Extension du stade de football Walter Luzi

DEMANDE D'AUTORISATION ENVIRONNEMENTALE

PROCES VERBAL DE SYNTHESE

RAPPORT établi par Augustin FERTE
COMMISSAIRE ENQUÊTEUR

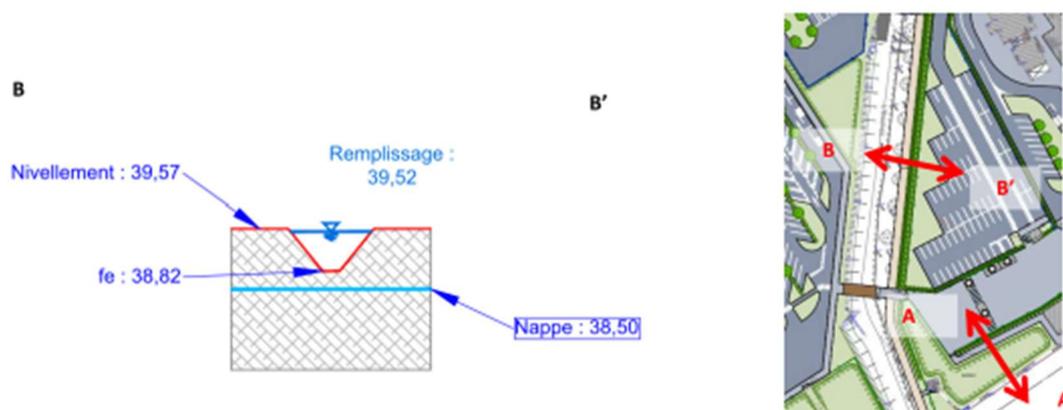
- Schémas des bassins BV 1 et BV 2 rive droite avec absence de mention de géomembrane, d'imperméabilisation et de pompe ;

Oui car il s'agit d'une coupe de principe. La mention d'une géomembrane ou d'une imperméabilisation ne modifie en rien la coupe.

Le rejet est évacué vers l'Esches par voie gravitaire et régulé par un système vortex. Aussi la phrase ci-dessous de l'annexe 4 « 3.2. Principes généraux de la gestion des eaux pluviales » est complétée :

« L'intégralité des eaux stockées sur les deux rives est ensuite évacuée vers l'Esches avec un débit autorisé de 1 l/s/ha via une pompe de refoulement installée dans chaque bassin de la rive gauche, et un système vortex pour les bassins de la rive droite ».

Bassin 1 RG

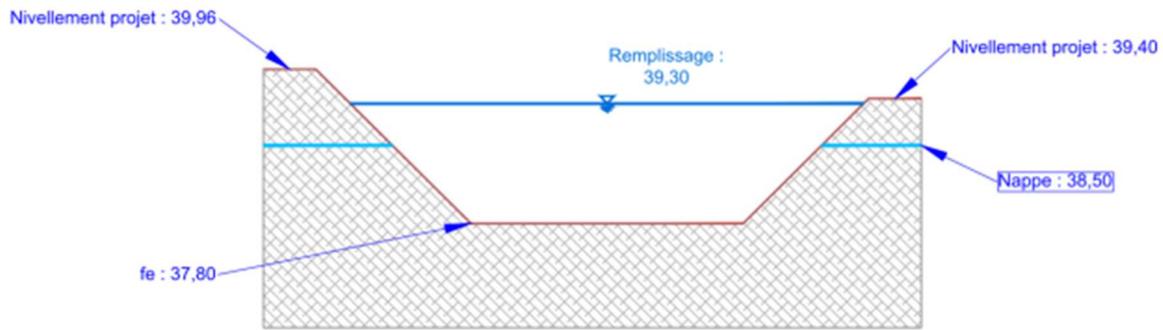
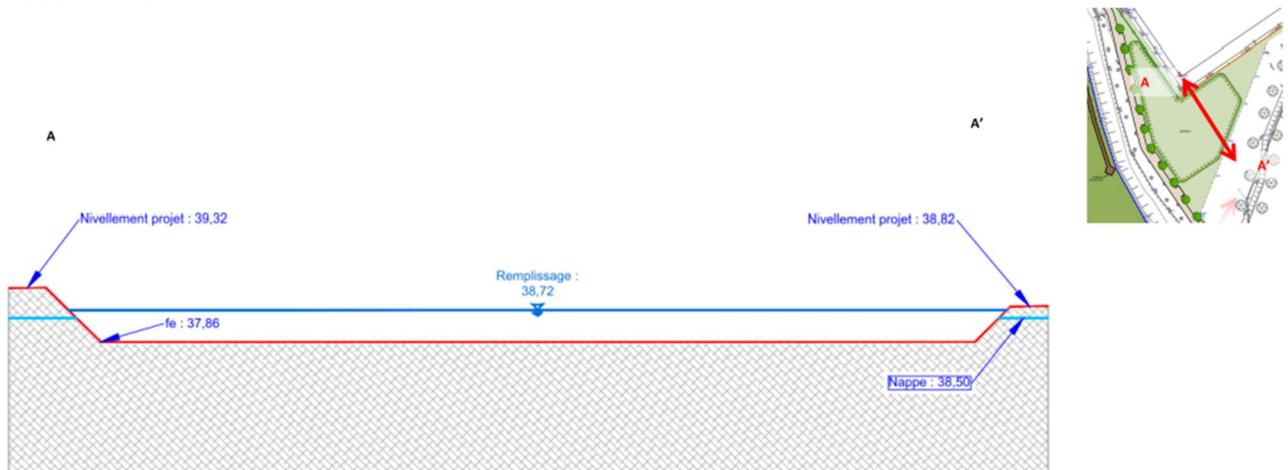
- Ouvrages imperméabilisés au moyen de la Bentonite : ajoutée à la géomembrane ou alternative ?

A savoir que le nivellement final a été étudié plus finement en PRO et EXE afin de limiter la profondeur des bassins et leur interaction avec la nappe.
